INFORMAÇÃO TÉCNICA Nº 375

MODELO: AS 300 / 320 / 450

ASSUNTO: : NOVA VERSÃO DO MECANISMO CD .

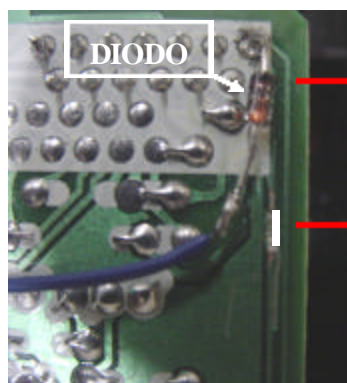
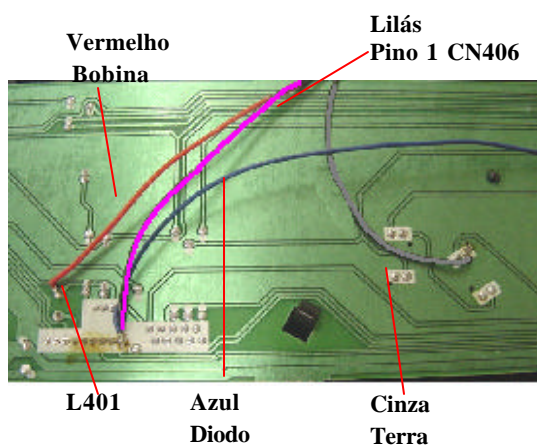
Informamos que os modelos acima citados possuem agora uma nova versão de mecanismo CD que não é intercambiável com a anterior.

Solicitamos que ao fazer o pedido do novo mecanismo para os modelos acima citados você também tem que fazer o pedido da PCI653 RESET, para evitar o derretimento da unidade óptica.

Segue esquema em figura.

Cortar a trilha do Pino 1do CN400/405 e acrescentar um **DIODO 1N4148** do pino 1 do CN400/405 ao Pino 1 do CN406.

Conforme a fig. ao lado

O Catodo no Pino 1 do CN400/405.
